REPÚBLICA DE PANAMÁ
MINISTERIO DE AMBIENTE

RESOLUCIÓN No. DEIA- IA- 025 - 2021
De 7 de abril de 2021

Por la cual se resuelve la solicitud de evaluación del Estudio de Impacto Ambiental (EsIA), categoría II, correspondiente al proyecto **INTERCONEXIÓN VIAL VILLA LUCRE – EL CRISOL – CORREDOR NORTE**, cuyo promotor es **TERRAZAS DE VILLA LUCRE 1, S.A.**

PROVINCIA DE PANAMÁ , DISTRITO DE SAN MIGUELITO,
CORREGIMIENTO DE ARNULFO ARIAS - VERIFICACIÓN
DE COORDENADAS PROYECTO INTERCONEXIÓN VIAL
VILLA LUCRE - EL CRISOL - CORREDOR NORTE

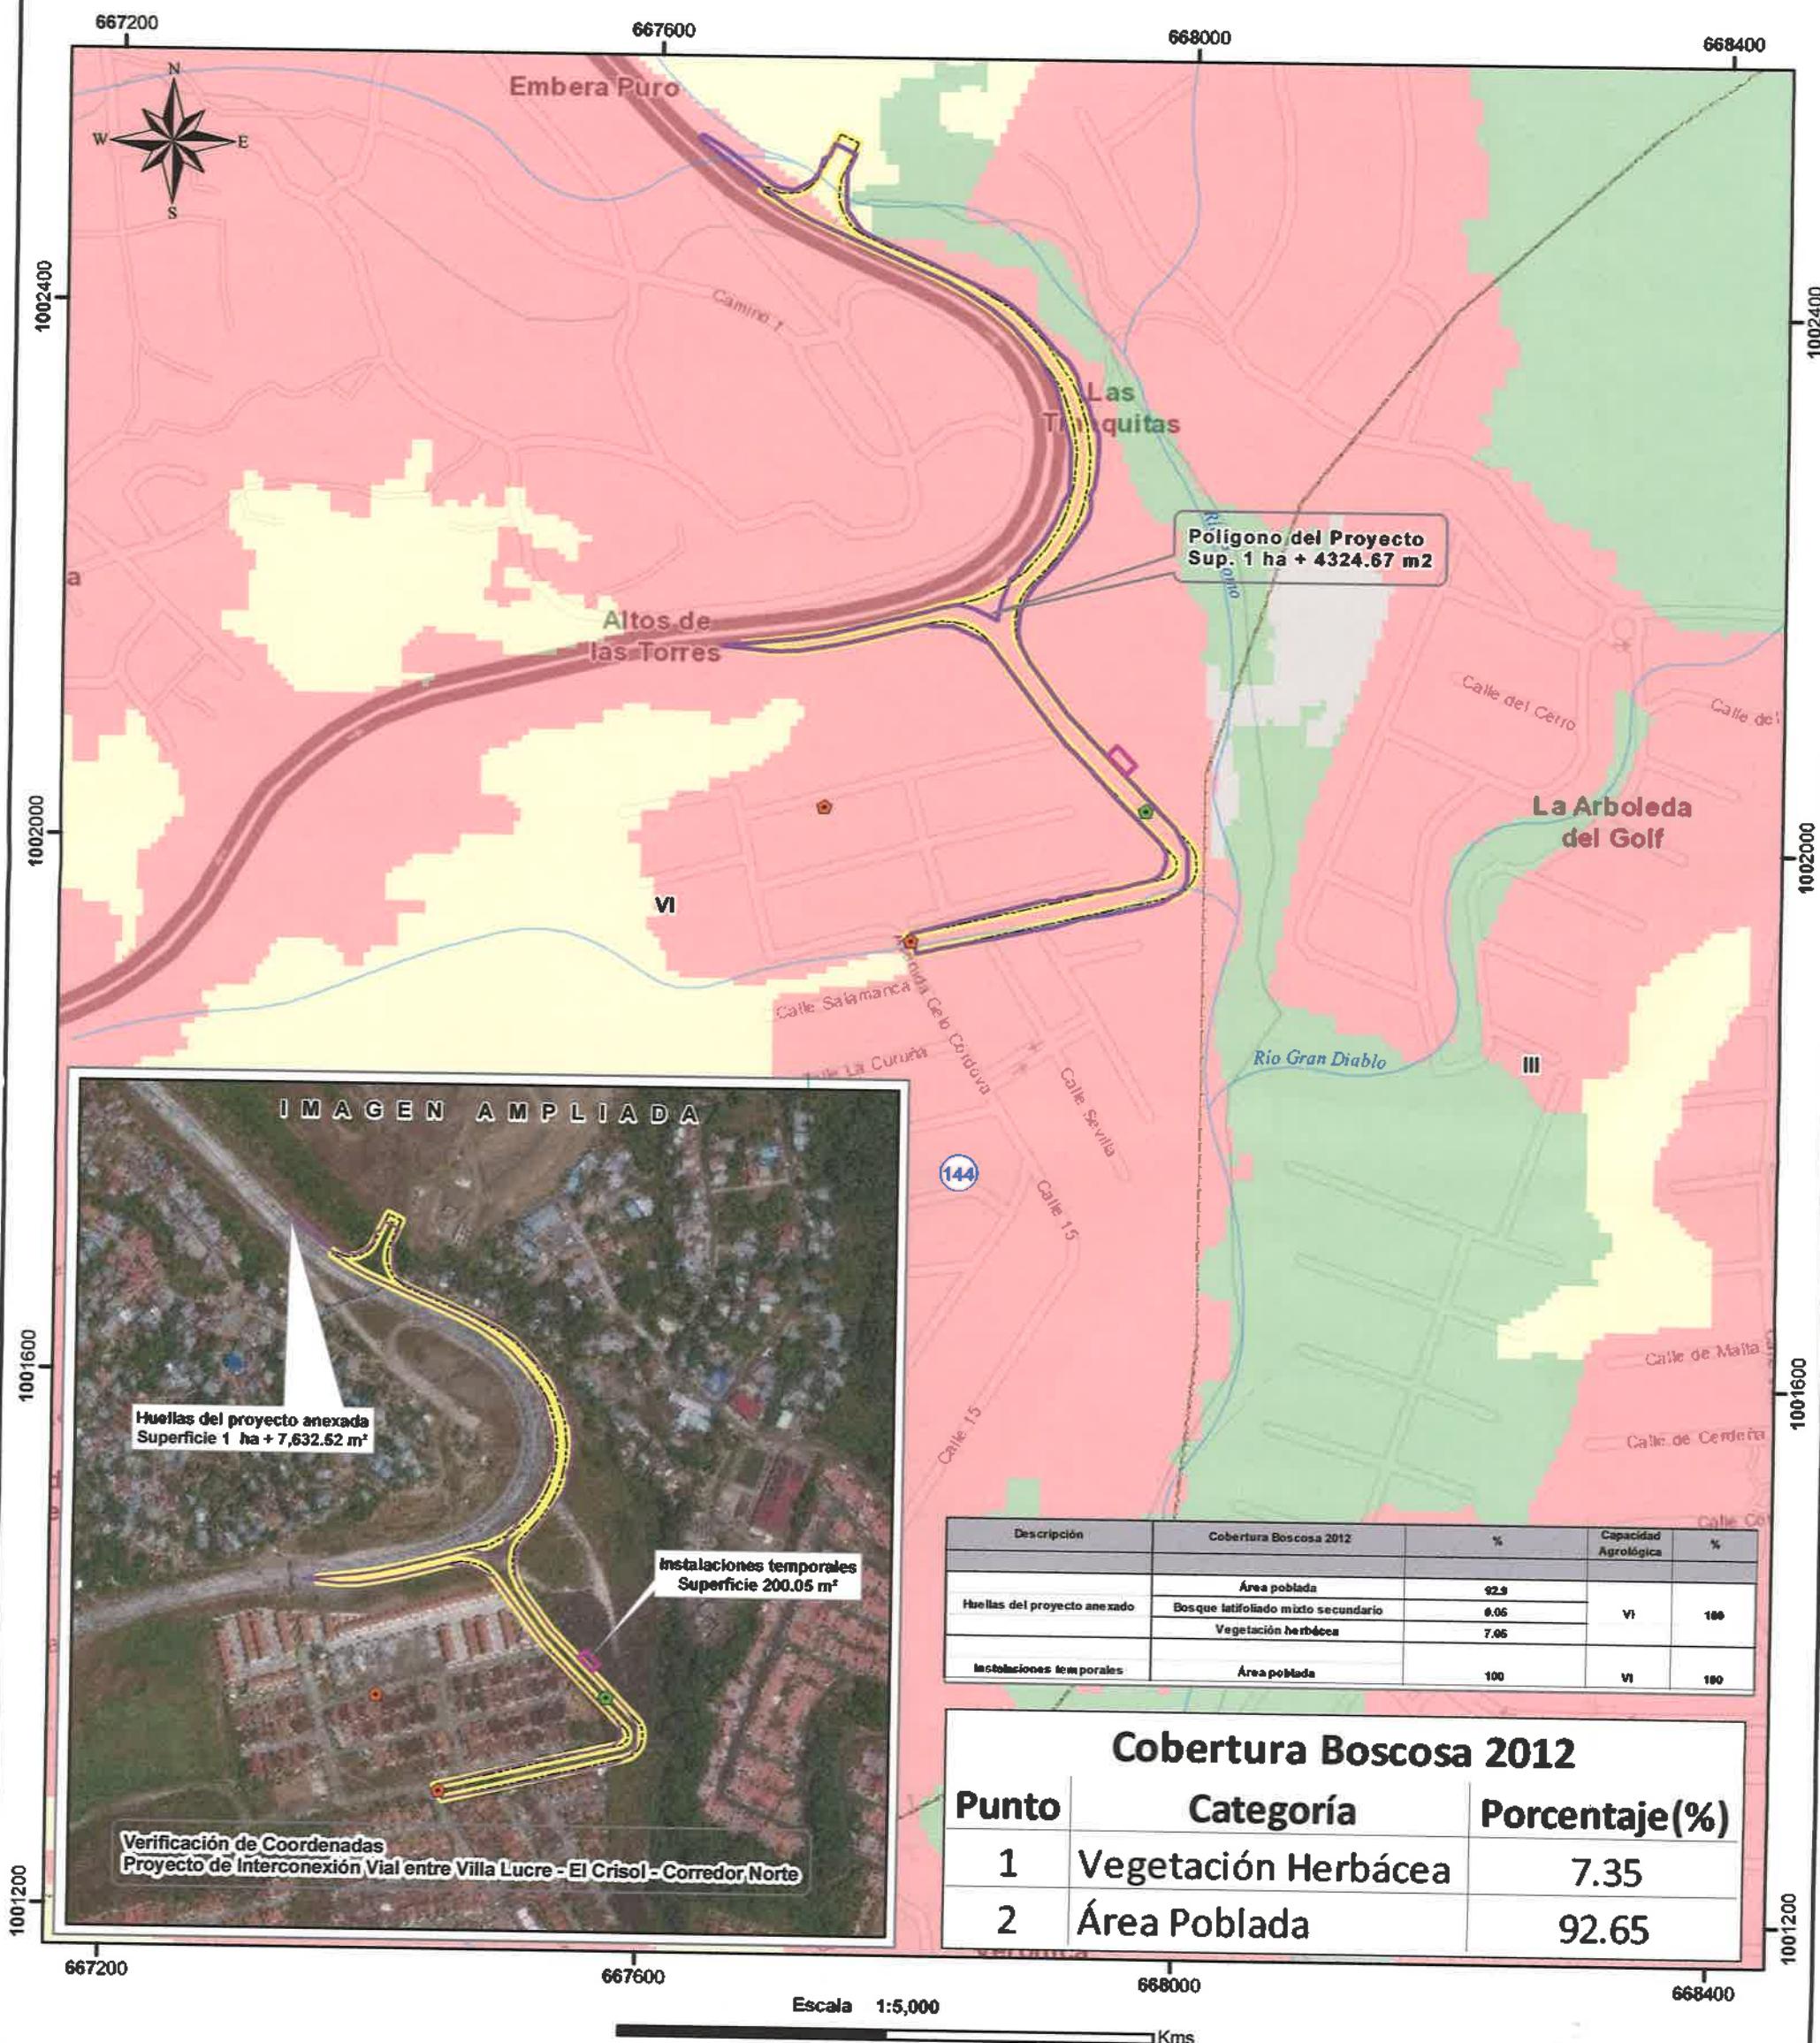
En respuesta al Memorando **DEEIA-0137-0803-2021**, como seguimiento al memorando **DEEIA-0545-1611-2020** donde se solicita anexar a la cartografía la ubicación de la huella del proyecto, instalaciones temporales, análisis de calidad de agua y punto de muestreo de calidad de aire y ruido ambiental, le informamos lo siguiente:

Con la información proporcionada, se generaron datos puntuales: Calidad de agua, muestreo de calidad de aire y ruido ambiental, y los polígonos, huellas del proyecto con una superficie de 1 ha + 7,632.52 m², instalaciones temporales con una Superficie de 200.05 m² que se encuentran fuera de los límites del Sistema Nacional de Áreas Protegidas.

De acuerdo a la Cobertura Boscosa y Uso de la Tierra, año 2012, el polígono huella del proyecto se ubica en las categoría de Área poblada (92.9%), Bosque latifoliado mixto secundario (0.05%), Vegetación herbácea (7.05%), el polígono de instalaciones temporales se ubica en la categoría Área poblada (100%) y según la Capacidad Agrológica se ubican en el tipo VI%.

1. Plano perfiles de corte y relleno

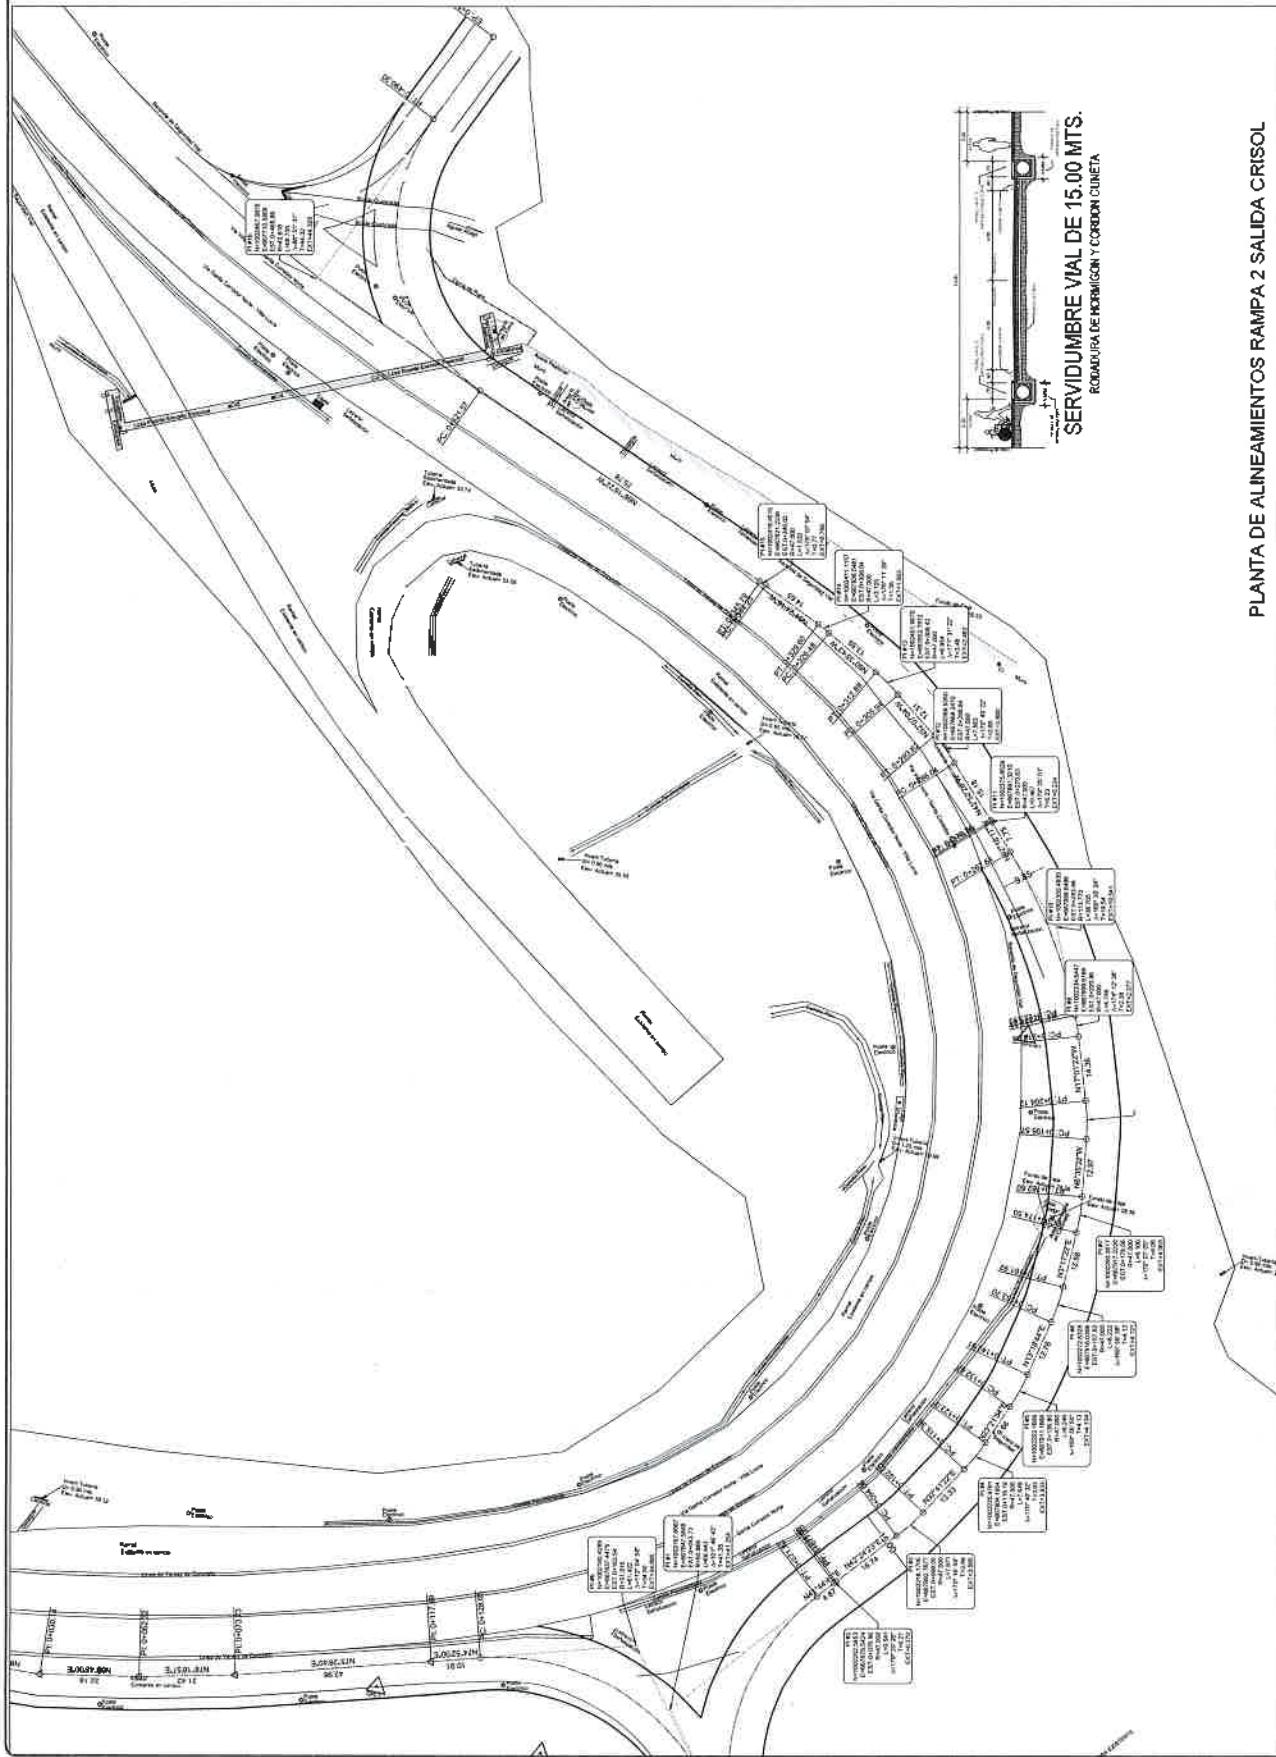
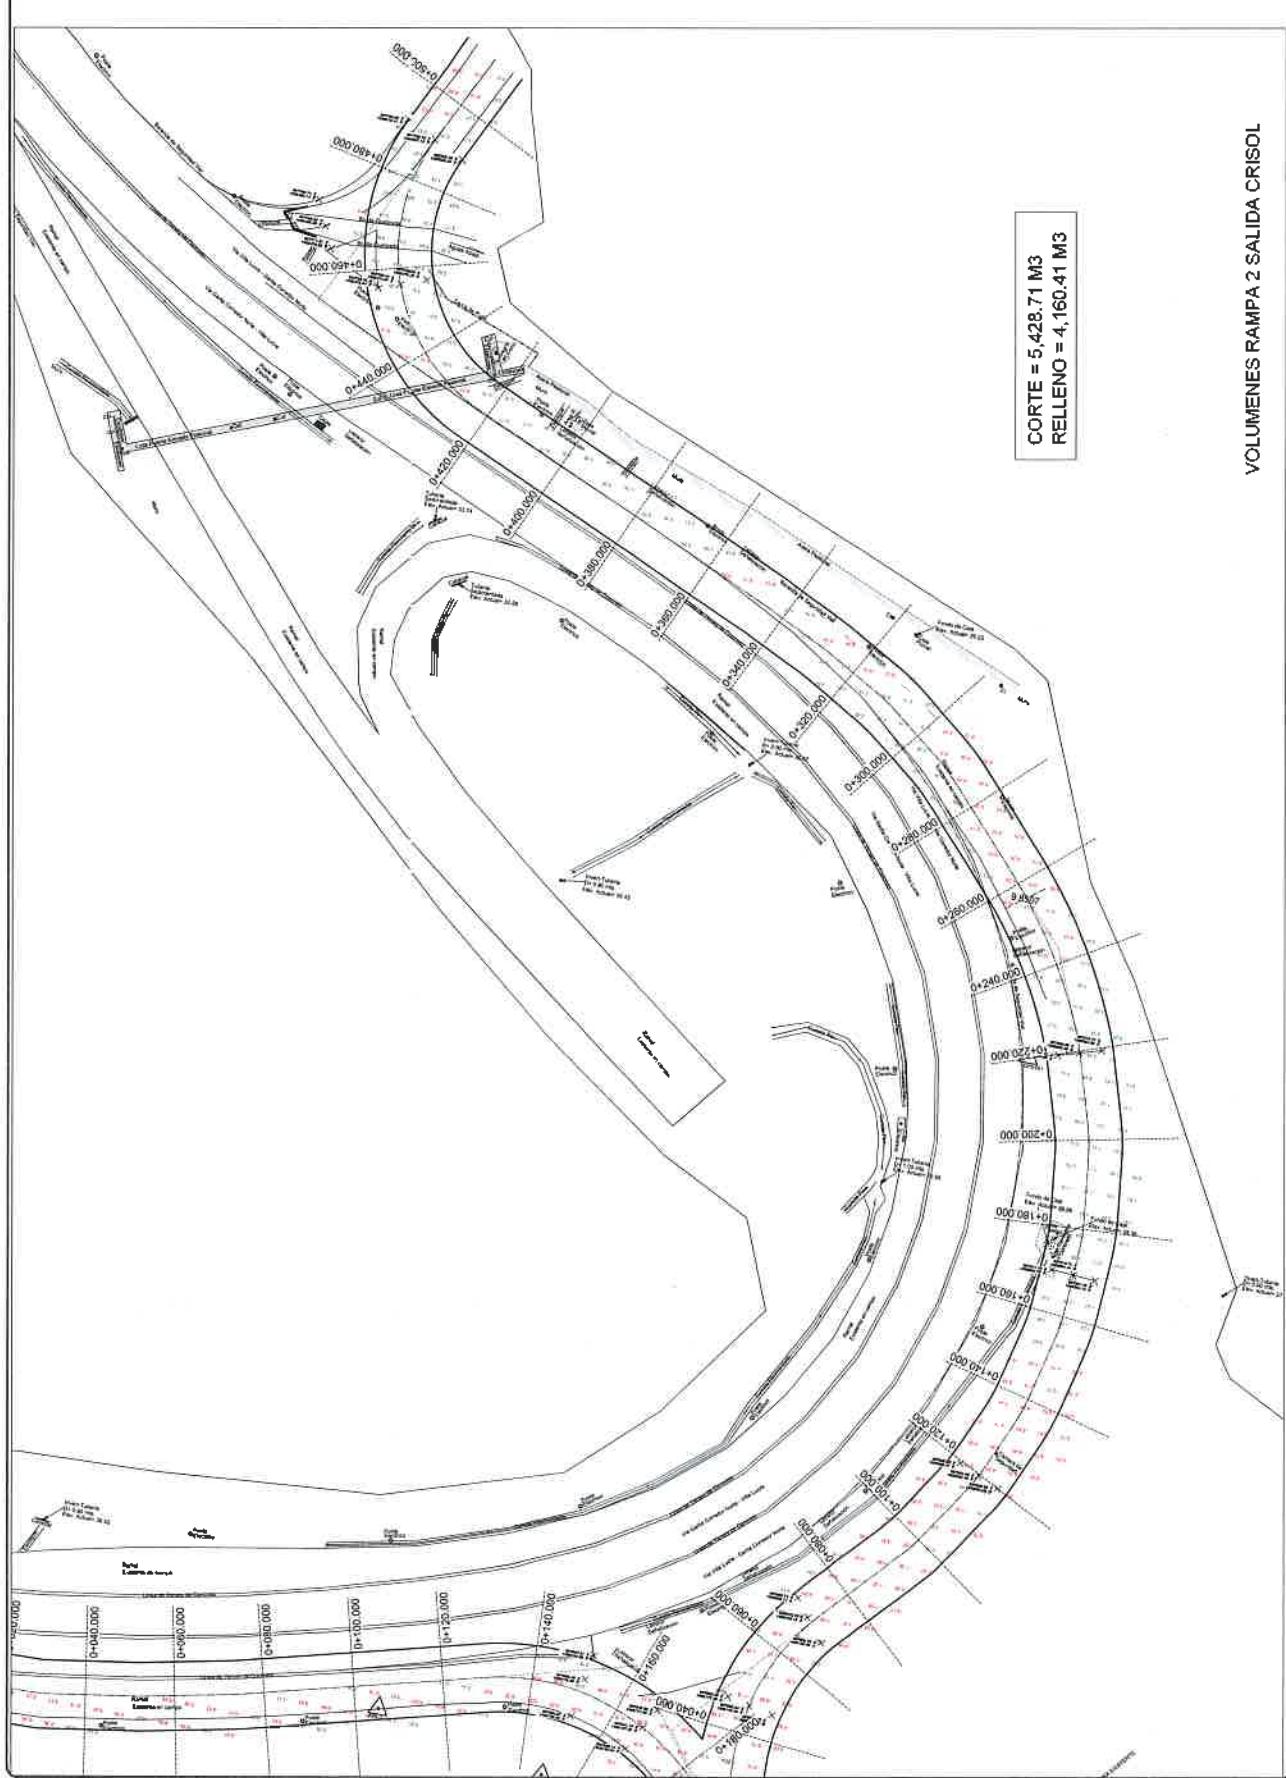
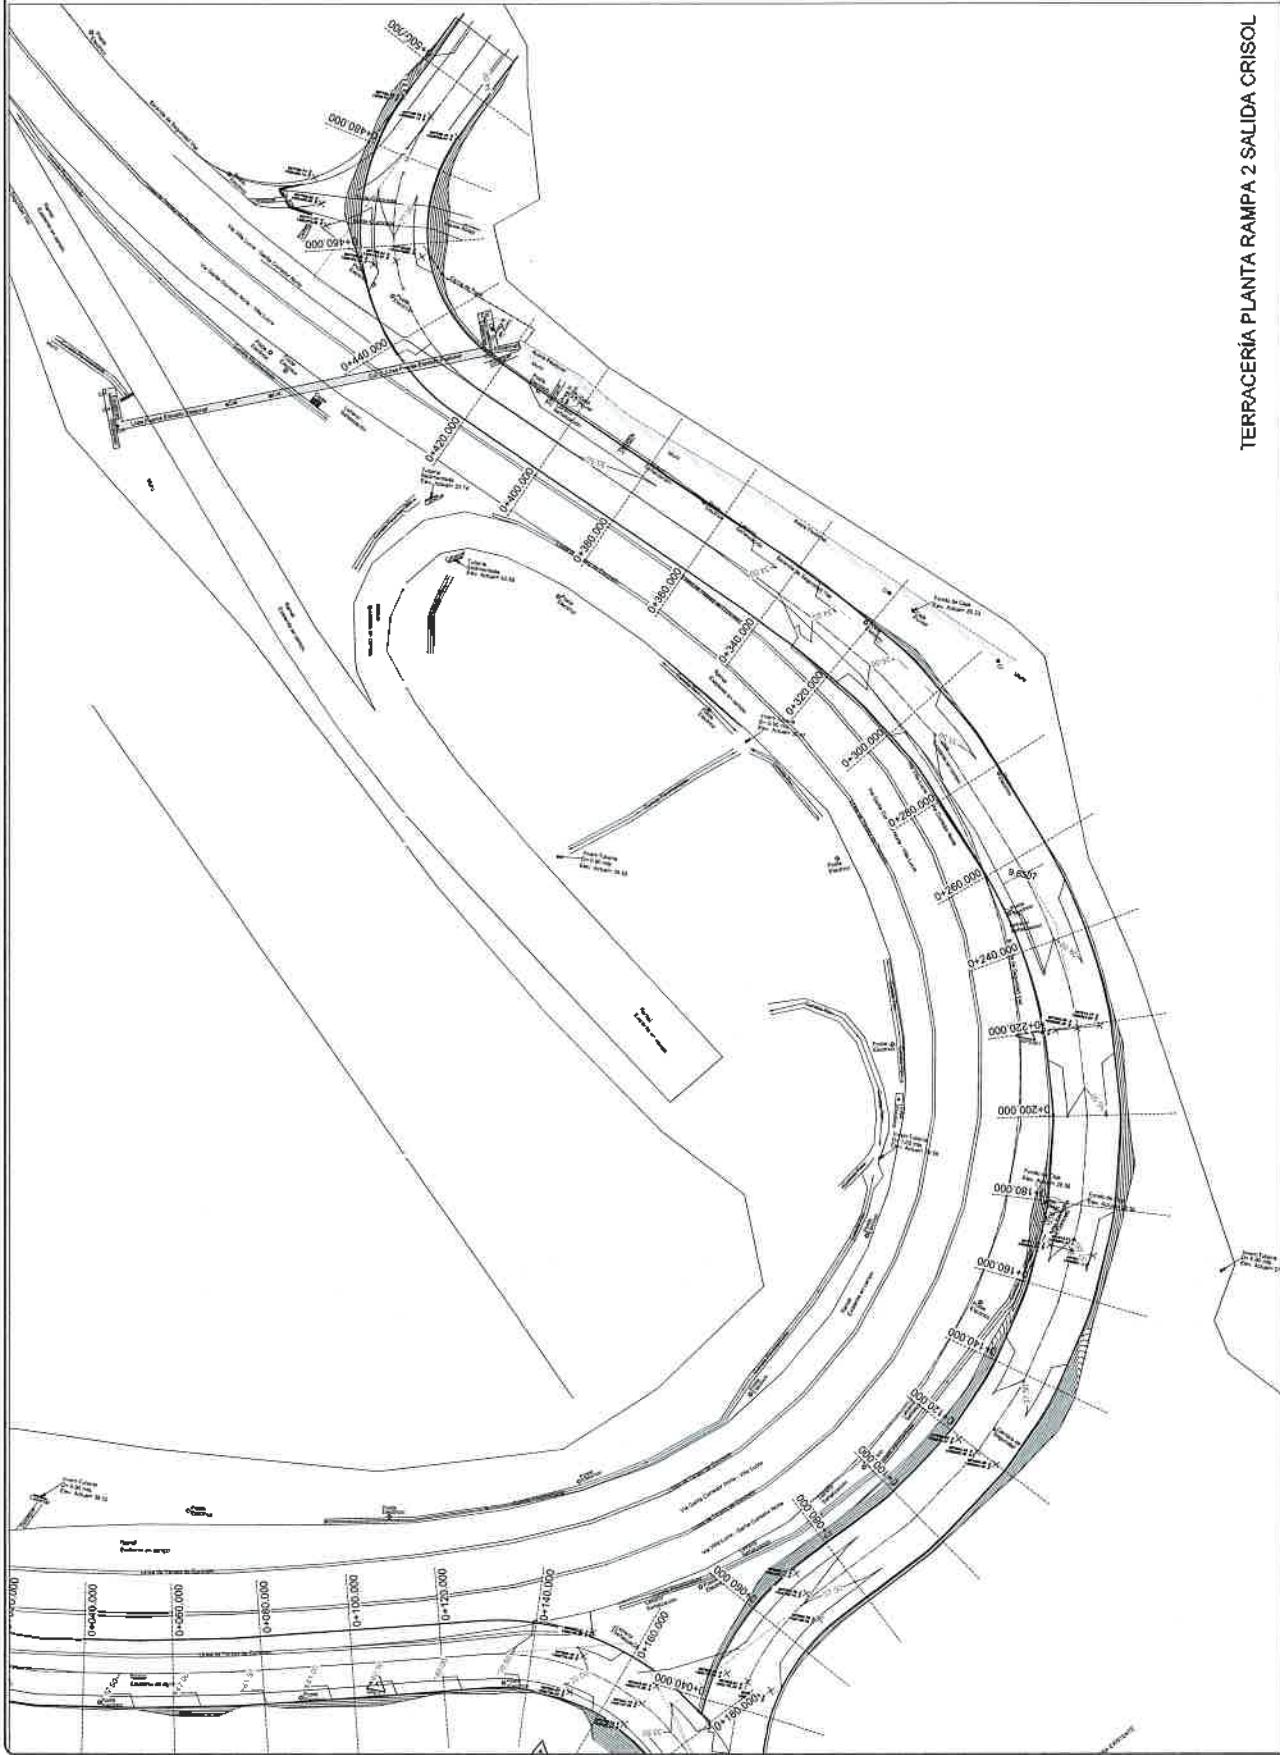
- d. Presentar planos de los perfiles de corte y relleno, donde se establezca: el volumen de movimiento de tierra a generar en el proyecto y volumen de material de relleno e indicar los niveles seguros de terracería.

- Al sub punto (d), la cual hacía referencia indicar, presentar planos de los perfiles de corte y relleno, donde se establezca: el volumen de movimiento de tierra a generar en el proyecto y volumen de material de relleno e indicar los niveles seguros de terracería. Al respecto, el promotor indica que, adjunta los planos de perfiles de corte y relleno, y menciona que para este caso no aplica lo de niveles seguros de terracería, ya que las aguas están siendo encajonadas, los trabajos de corte y relleno no se realizarán sobre las fuentes hídricas (ver fojas 160 a la 175, 209 del expediente administrativo).
